Dato	07.06.2016	Konstr./tegnet	Godkjent	Målestokk		
				1:100		
Våge Privat vei					Erstatning for:	Erstattet av:
					308	
Henvisning:		Beregning:

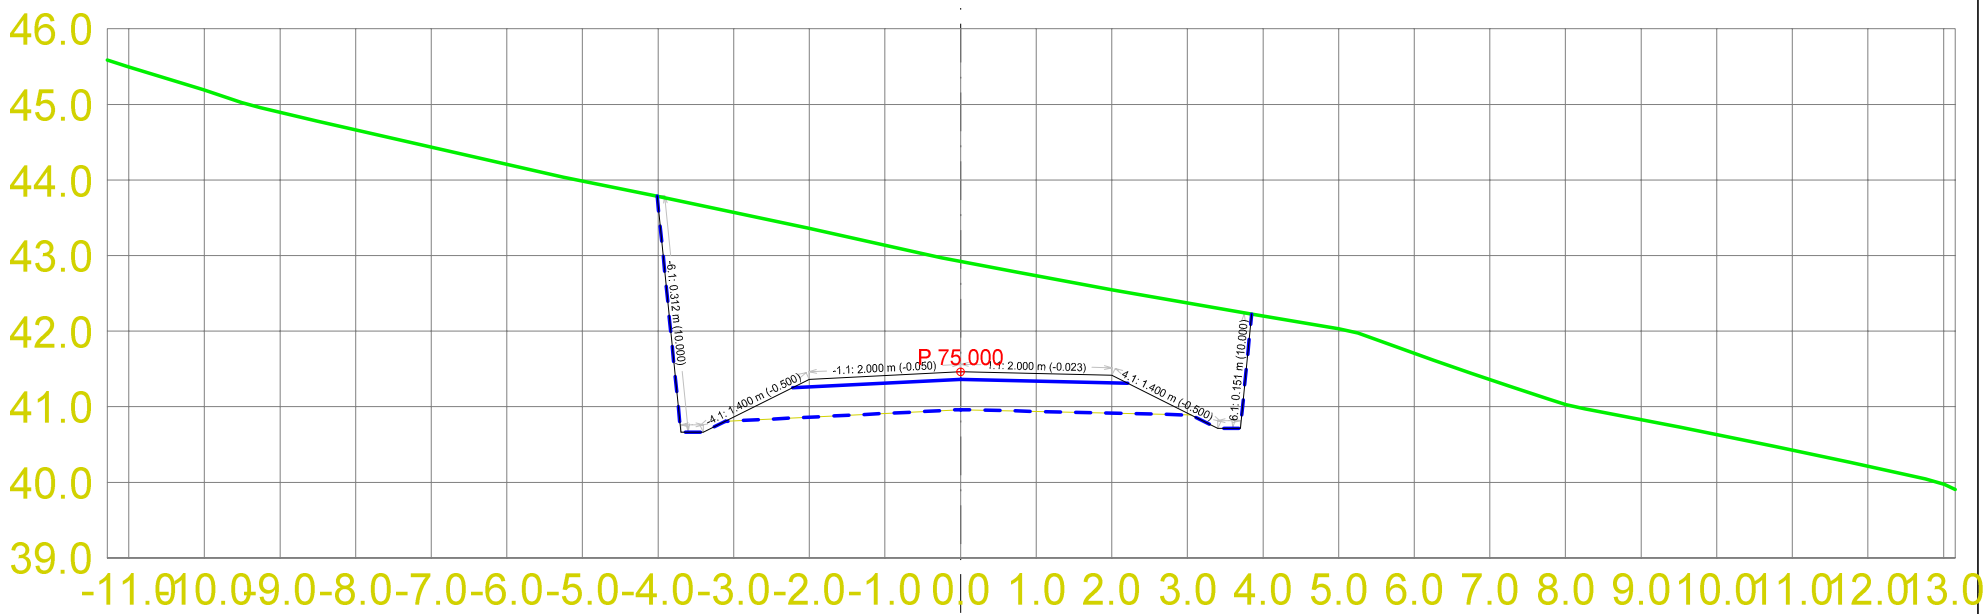
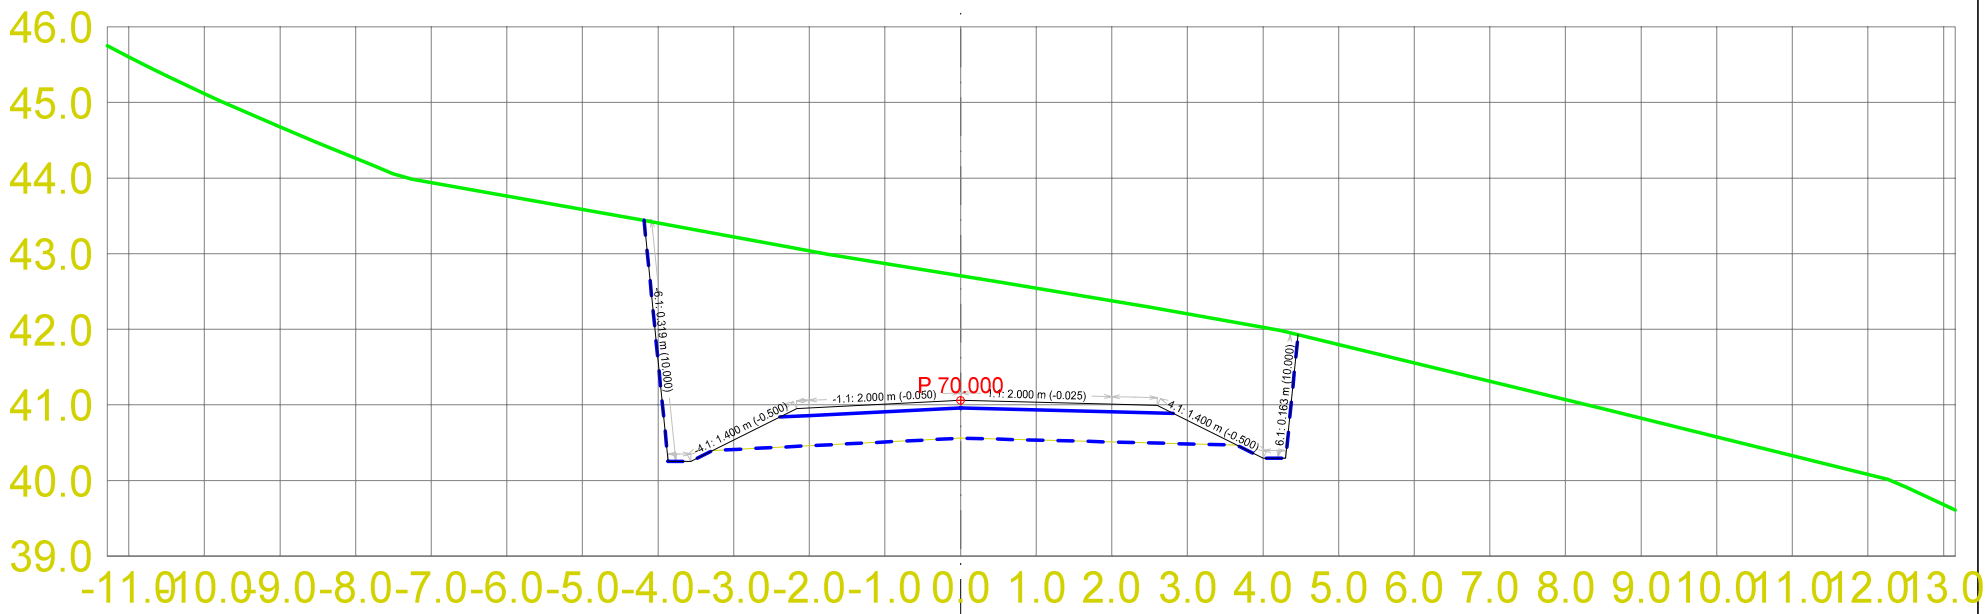
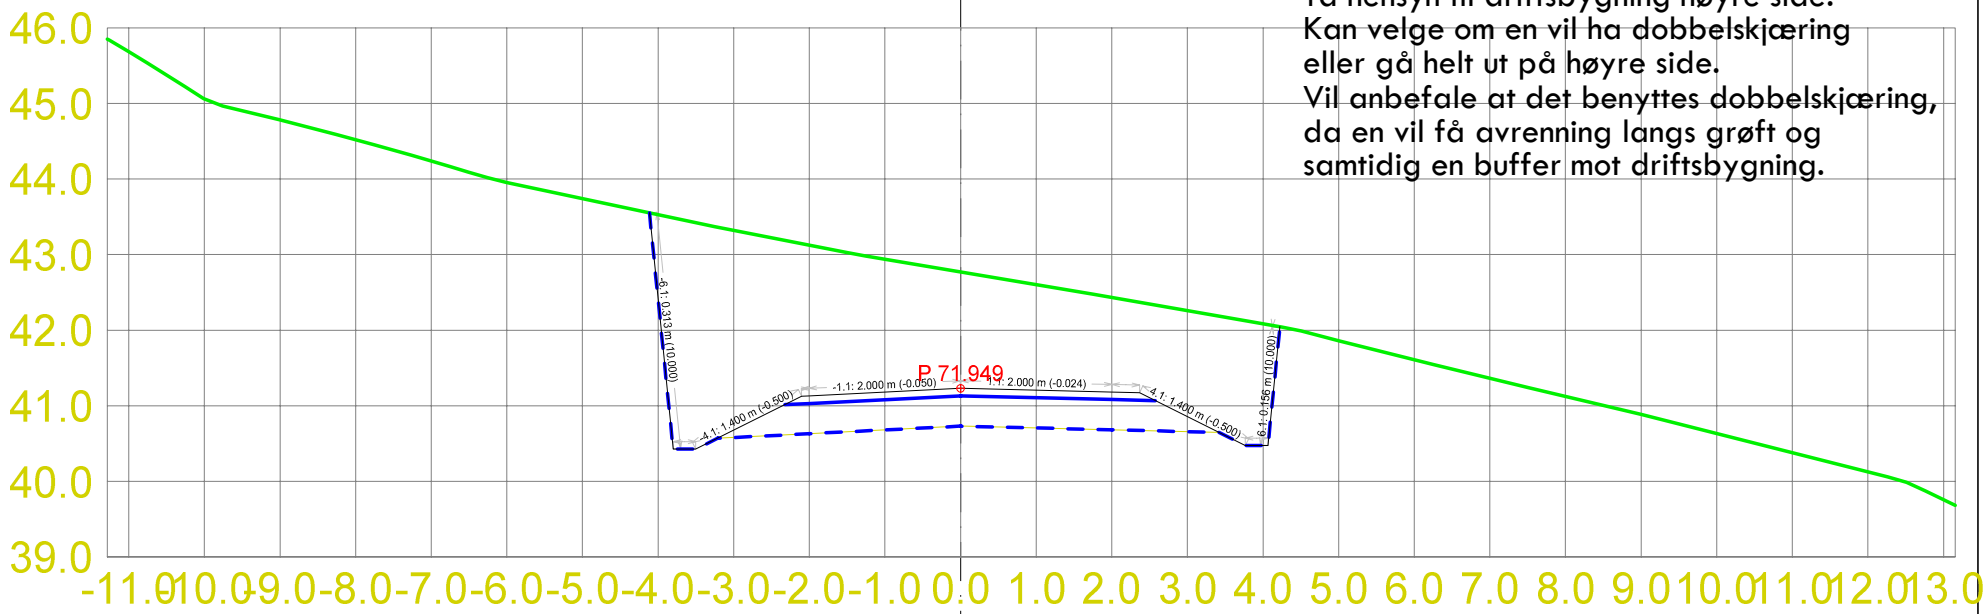
Ta hensyn til driftsbygning høyre side.
Kan velge om en vil ha dobbelskjæring
eller gå helt ut på høyre side.
Vil anbefale at det benyttes dobbelskjæring,
da en vil få avrenning langs grøft og
samtidig en buffer mot driftsbygning.
